PRODUCT	SECTION	GROUP
P	3	34
RE:		NO.
Verbeteringen ontstekingsysteem		27
240-260 1975-1984		DATE
		Jan. 85

Service Bulletin

Dit Service Bulletin brengt wijzigingen aan in het Servicehandboek Reparatie en onderhoud, Hoofdgroep 3(34), Ontsteking 240, 260, pagina 28 en 56

B4

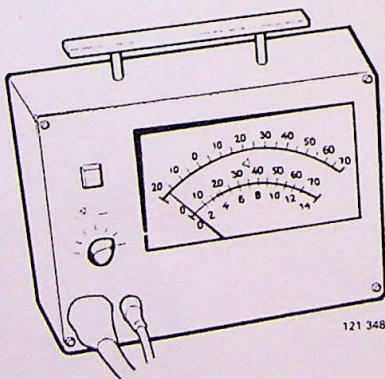
Helaas staan er fouten op pagina 28 en 56. Breng de volgende wijzigingen aan in het Servicehandboek.

Als de contacthoek te klein is, moet de afstand tussen de contactpunten ~~vergroot~~ worden; als de hoek te groot is, moet de afstand ~~verkleind~~ worden.

verkleind vergroot
